SERVICE INFO – INA 0098

Αντικατάσταση τεντωτήρα και αποσβεστήρα κραδασμών

Μοντέλα:

Κωδικός ανταλλακτικού: 531 0531 20 (αντικαταστάθηκε)
533 0028 20 (αντικαταστάθηκε)
530 0546 09 (Νέος/Set)
530 0546 10 (Νέος/KIT)

Εικόνα 1: Αποσβεστήρας κραδασμών 533 0028 20 (αριστερά), τεντωτήρας 531 0531 20 (δεξιά)

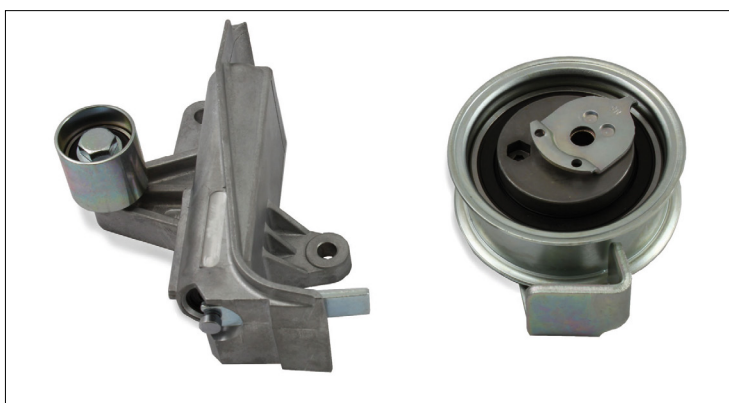
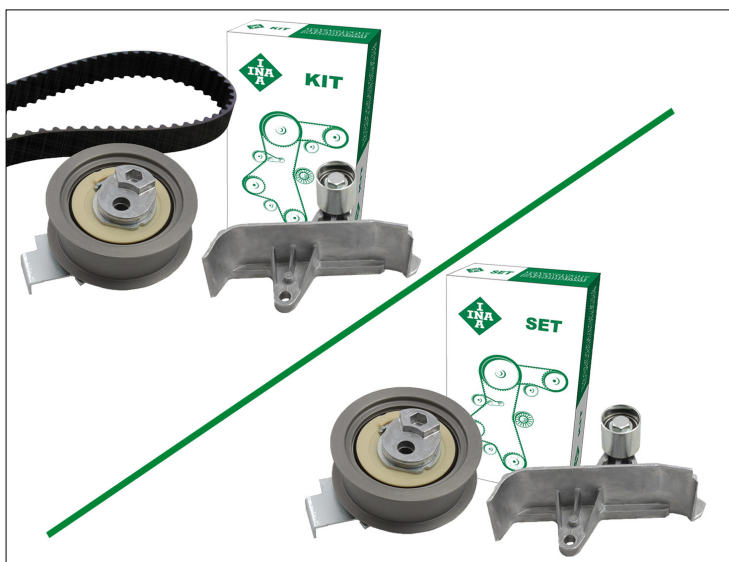
Στα αυτοκίνητα της παραπάνω λίστας, ο αποσβεστήρας 533 0028 20 (εικόνα 1, αριστερά) και ο τεντωτήρας 531 0531 20 (εικόνα 1, δεξιά) αντικαταστάθηκαν με το KIT 530 0546 10 (εικόνα 2, αριστερά) και το Set 530 0546 09 (εικόνα 2, δεξιά).

Τα νέα εξαρτήματα διαφέρουν όχι μόνο στην εμφάνιση αλλά και στη λειτουργικότητά τους. Με τον παλιό σχεδιασμό, ο αποσβεστήρας κραδασμών, σε συνδυασμό με τον τεντωτήρα, έπαιζε και ρόλο τάνυσης του ιμάντα.

Η νέα τροχαλία παρέκκλισης με βραχίονα 532 0601 10 έχει μόνο ρόλο παρέκκλισης. Η τάνυση του ιμάντα και η απόσβεση κραδασμών γίνεται μόνο από τον τεντωτήρα 531 0840 10.

Η χρήση αναμειγμένων εξαρτημάτων δεν επιτρέπεται, καθώς κάθε εξάρτημα είναι προσαρμοσμένο το ένα στο άλλο και μπορούν να εξασφαλίσουν τη σωστή τάνυση του ιμάντα όταν χρησιμοποιούνται μαζί.
